SOPRINTENDENZA SPECIALE PER IL PIANO  
NAZIONALE DI RIPRESA E RESILIENZA

*Oggetto:* **[ID\_VIP: 7541]** Comune di Ascoli Satriano (FG): progetto per la realizzazione di un impianto agrofotovoltaico e relative opere di connessione, composto da circa 31,035 MW, sito nel comune di Ascoli Satriano in località "Flamia".  
Procedura di Valutazione di Impatto Ambientale ai sensi dell'art. 23 del D. lgs. 152/2006  
**Proponente:** Lightsource Renewable Energy Italy SPV 2 S.r.l.  
**Parere tecnico-istruttorio MiC**

L'impianto ID 7541. Elaborazione su base GIS con rappresentazione di vincoli, buffer (fonte: SS-PNRR). Due campi del gruppo occidentale "Ascoli 2" sono inclusi nel buffer di 500mt ex art.20 del D.Lgs 199/2021, come da ultimo modificato con DL 13/2023.

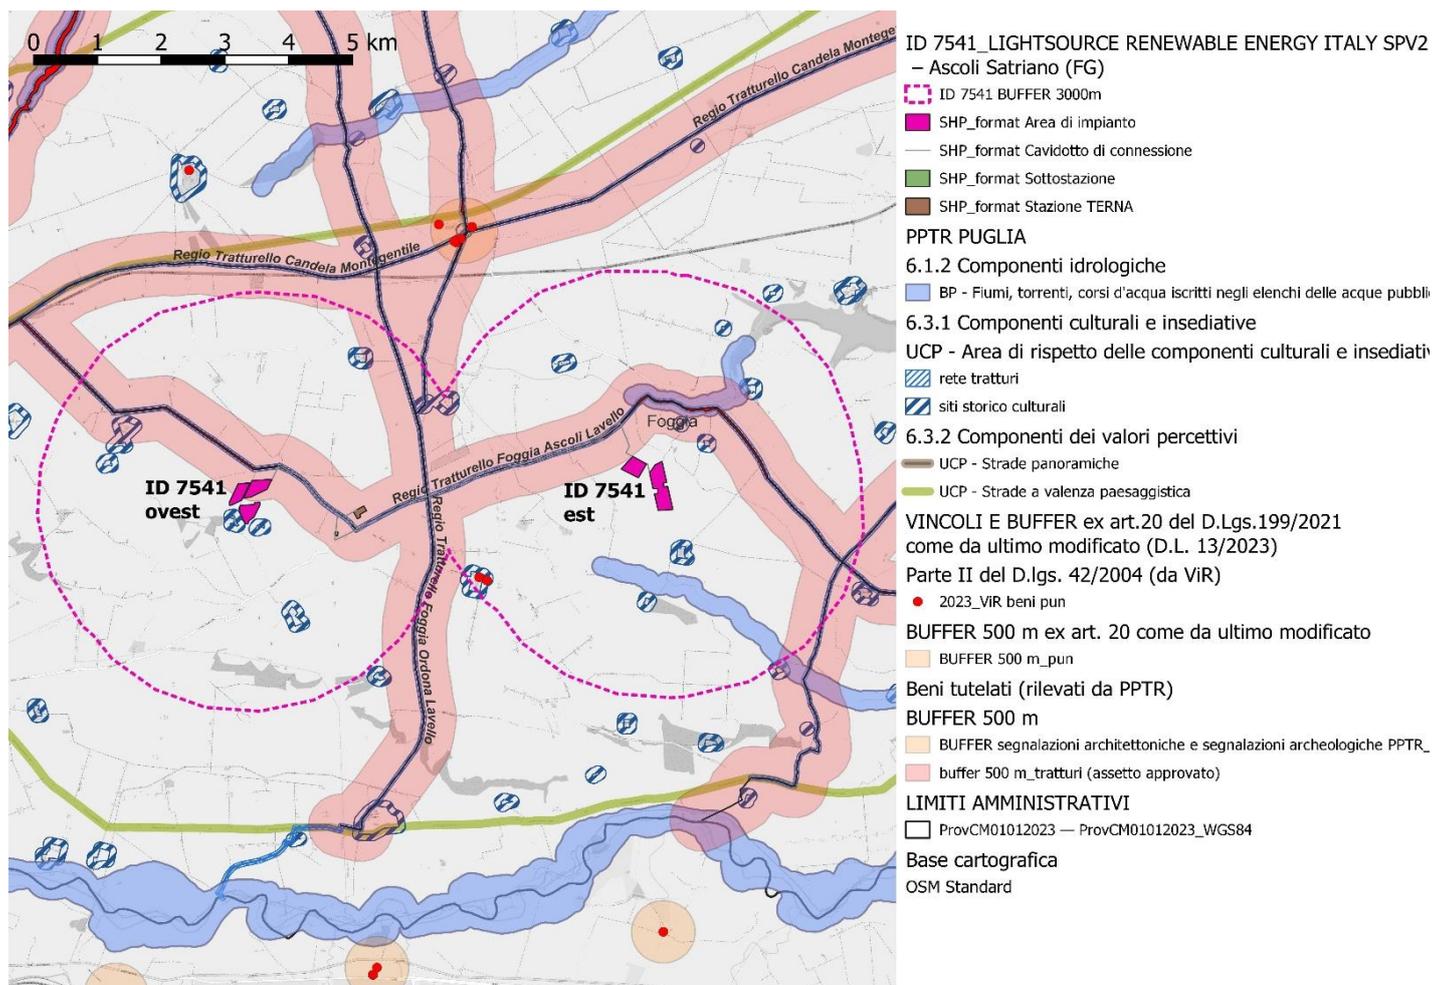
**CONSIDERATO** che due dei campi del raggruppamento ovest denominato "Ascoli 2", sono inclusi nel buffer di 500 metri dal Regio Tratturello Foggia-Ascoli-Lavello, dunque escluse dalle aree idonee ai sensi del art. 20 del D.Lgs. 199/2010, così come modificato con l'art. 47 co.1 del D.L. 24 febbraio 2023, n.13;

**CONSIDERATO** che i cavidotti di connessione tra i due gruppi, la nuova SSE e la Stazione Terna sono lunghi complessivamente circa 7900 metri, e **si sovrappongono in buona parte, cioè per circa 6100 metri, al tracciato del Regio Tratturello Foggia-Ascoli-Lavello**, dunque interferendo direttamente con bene sottoposto a tutela ai sensi della Parte seconda del D.Lgs 42/2004;

Il cavidotto con cavo AT 150 kV di collegamento tra la S.E. 150 kV “Valle”, la S.E. 150 kV “Camarelle” e la S.E. 30/150 kV “Deliceto” in agro di Deliceto (FG). Elaborazione su base GIS con rappresentazione di vincoli, buffer (fonte: SS-PNRR).

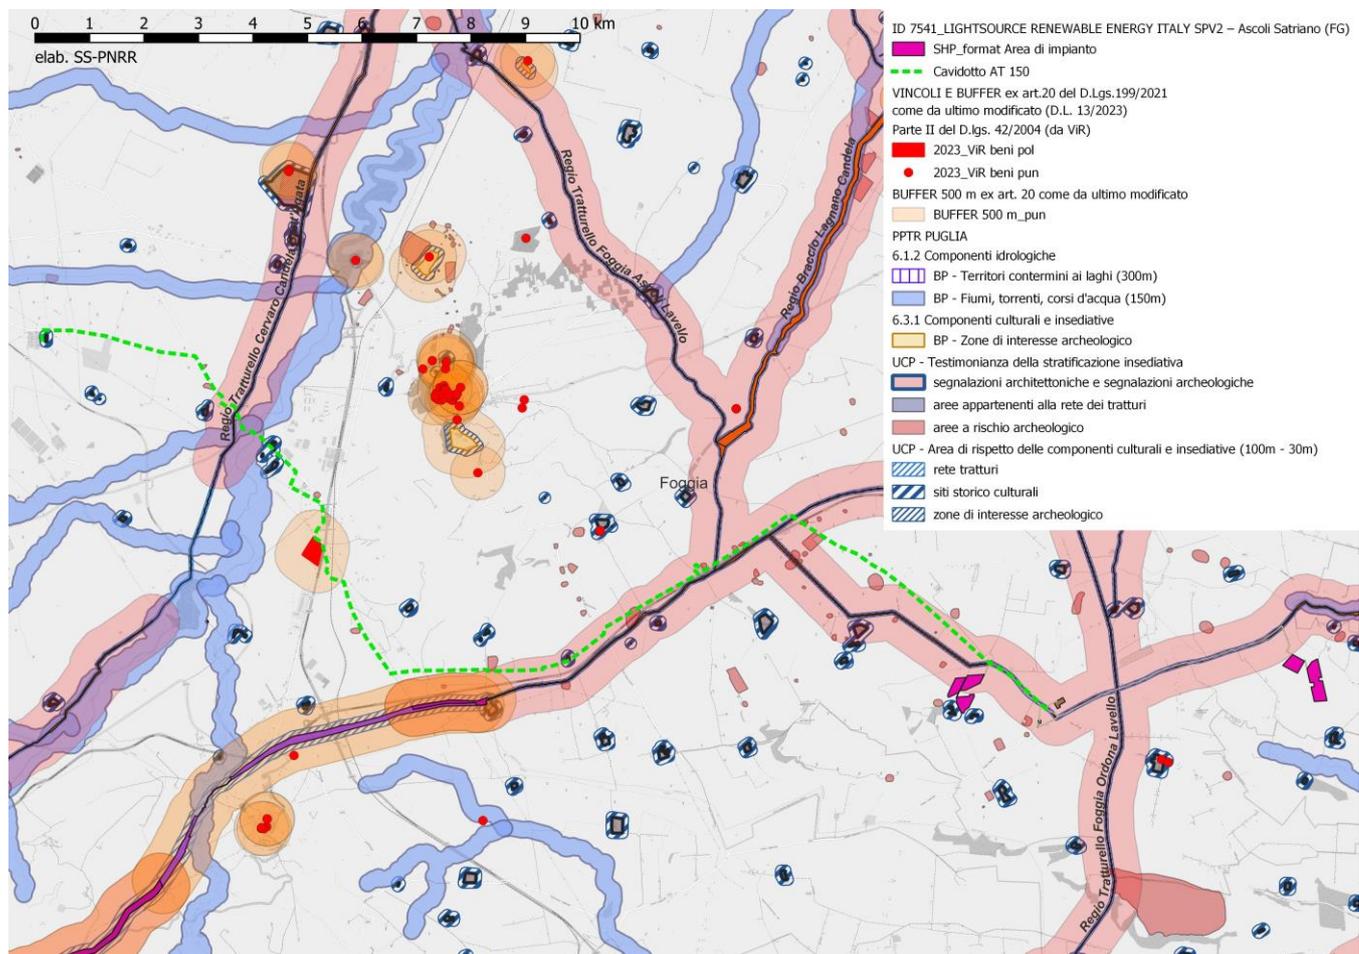
**CONSIDERATO** che il cavidotto per il raddoppio del cavo AT 150 kV di collegamento tra la S.E. 150 kV “Valle”, la S.E. 150 kV “Camarelle” e la S.E. 30/150 kV “Deliceto” in agro di Deliceto (FG), interferisce direttamente con i seguenti beni appartenenti al patrimonio culturale:

- 1) Regio tratturello Cervaro Candela Sant'Agata (attraversato) - Bene culturale DM 22/12/1983
- 2) Regio tratturello Foggia Ascoli Lavello (attraversato nella sua intersezione con il Regio tratturo Candela Montegentile, poi direttamente intersecato per un segmento di 1360 metri in prossimità dei campi fotovoltaici ID 7541 ovest) - Bene culturale DM 22/12/1983

- 1) Torrente Carapelle e Calaggio (attraversato) art. 142 c. 1 lett. c)
- 2) Villa romana di età imperiale in località Giardino (l'area sottoposta a tutela è delimitata dalla stradina interpodereale sotto la quale passa il cavidotto) art. 142 c. 1 lett. m)
- 3) Regio tratturo Candela Montegentile (è affiancato, a poca distanza; dunque non interferisce direttamente ma è interno al buffer)

Elaborazione GIS in cui sono rappresentati gli impianti fotovoltaici ed eolici in esercizio, autorizzati e in fase di valutazione (fonte: SS-PNRR)

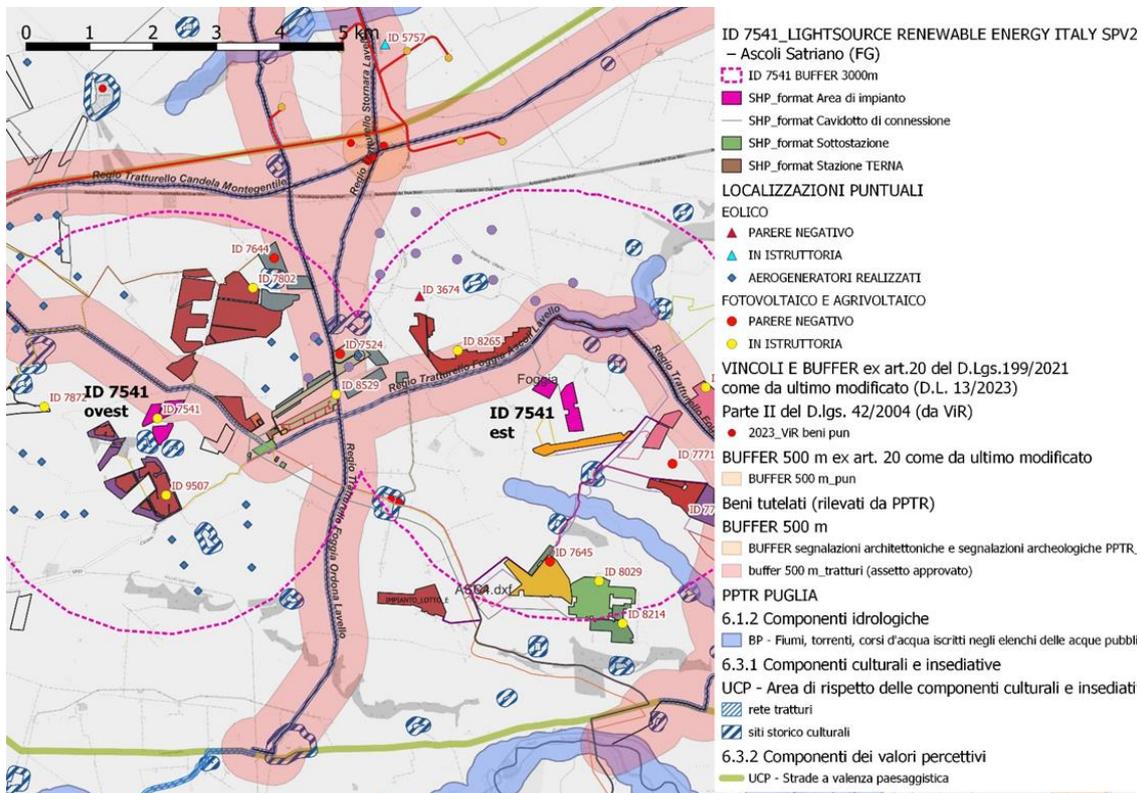
**CONSIDERATO** che il carico degli impatti cumulativi analizzati e computati secondo i criteri metodologici delineati nella sopra citata Determinazione della Regione Puglia, in considerazione dell’altissimo numero di impianti già esistenti, autorizzati o con procedure in fase di istruttoria VIA in corso presenti nell’AVIC e nell’AVA, **risulta insostenibile** con riguardo:

al **Tema I: impatto visivo cumulativo**, per “il cumulo derivante dalla contemporanea percezione dell’impianto oggetto di valutazione con gli altri impianti del dominio”, e per “l’effetto cumulativo sequenziale derivante dalla percezione dell’impianto proposto assieme ad altri impianti in sequenza temporale dinamica”;

al **Tema II: impatto su patrimonio culturale e identitario**, in quanto il cumulo prodotto dagli impianti presenti nella unità di analisi, definita dalle figure territoriali del PPTR contenute nel raggio di 3 km dall’impianto proposto, interferisce con le regole di riproducibilità delle stesse invariati (come enunciate nella sezione B delle Schede degli Ambiti Paesaggistici del PPTR, interpretazione identitaria e statutaria);
